01 / 06 Synthèse du contrôle — COVER

Installations électriques à basse tension et à très basse tension

Ninoofsesteenweg 770, 1701 Dilbeek

Installation non conforme

01 VB1

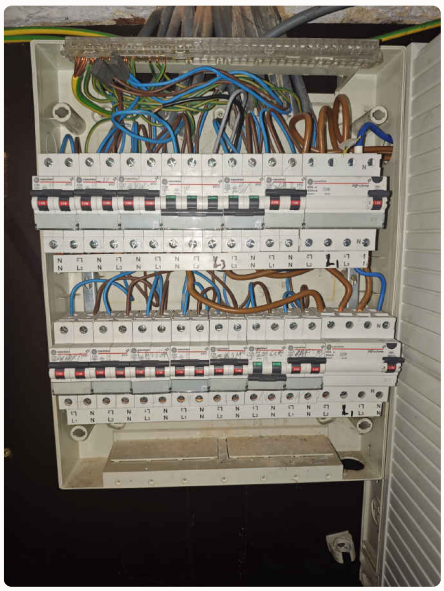
- 3.1.2 Le schéma de position est absent, incomplet ou ne correspond pas à l'installation.
- 3.1.2.1 Chaque circuit élémentaire n'est pas identifié par une lettre majuscule sur le schéma unifilaire et sur le tableau de répartition. Chaque point lumineux, socle de prise de courant et unité de commande n'est pas numéroté par ordre successif en partant du dispositif de protection contre les surintensités du circuit élémentaire.
- 1.4.2.1 Certaines prises sont endommagées et/ou pas bien fixées.
- 5.2.1.5 Les canalisations doivent être fixées tout le long de leur parcours au moyen d'attaches adaptées.
- 3.1.2.1 Le schéma unifilaire est absent, incomplet ou ne correspond pas à l'installation.
- 4.2.2.3 Protéger correctement les pièces nues sous tension et accessibles.
- 3.1.3.3 La tension nominale doit être affichée de manière apparente en un endroit judicieusement choisi.

OBSERVATION 01

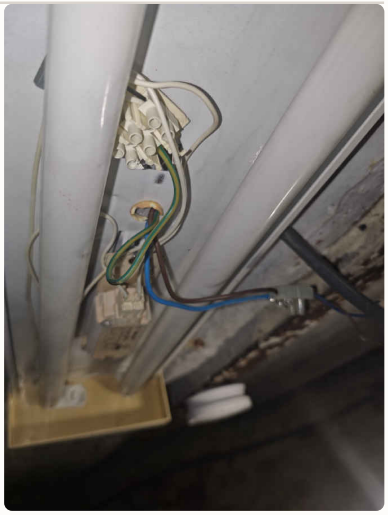
Protéger correctement les pièces nues sous tension et accessibles.

4.2.2.3 | CONSTAT 04 | INFRACTION

OBSERVATION 02

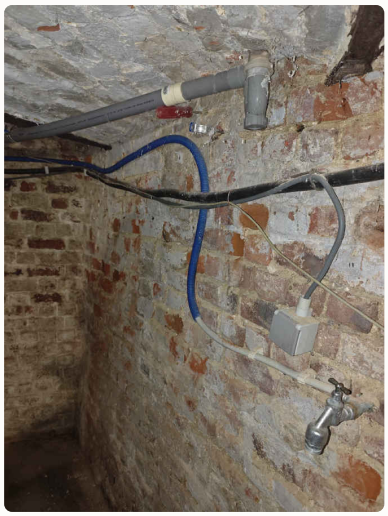
Les canalisations doivent être fixées tout le long de leur parcours au moyen d'attaches adaptées.

5.2.1.5 | CONSTAT 07 | INFRACTION
